N/Réf. : BXL22955\_720\_PU  
Gest. : K. Depicker  
V/Réf. : W509/2023  
Corr: O. Picard  
NOVA : 04/XFD/1902719

**BRUXELLES. Boulevard de Waterloo, 45**  
(= zone de protection du Palais Egmont / mitoyen au parc d'Egmont classé / Inventaire)  
**DEMANDE DE PERMIS D'URBANISME : installer un ascenseur et aménager une terrasse à usage commercial au niveau du jardin (mise en conformité) ; modifier la devanture commerciale ; démolir le plancher du rez-de-chaussée et reconstruire une dalle en béton**

**Avis de la CRMS**

Façade existante et projet de la nouvelle devanture (documents joints à la demande)

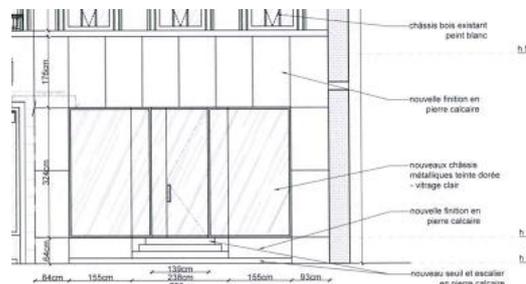
Le projet de réaménagement des espaces commerciaux n'a pas d'impact sur les perspectives vers et depuis le site classé qui s'étend à l'arrière de la parcelle. La CRMS estime cependant que le traitement du rez-de-chaussée devrait mieux s'inscrire dans la typologie néoclassique de la façade avant du bien inscrit à l'inventaire. Concrètement, la Commission demande de conserver le bandeau d'origine ainsi que la partie pleine qui sépare le rez-de-chaussée et le premier étage, d'enduire l'encadrement autour la nouvelle devanture (au lieu de le recouvrir de plaques de pierre calcaire) et d'opter pour des teintes qui s'inscrivent davantage dans la typologie néoclassique du bien.
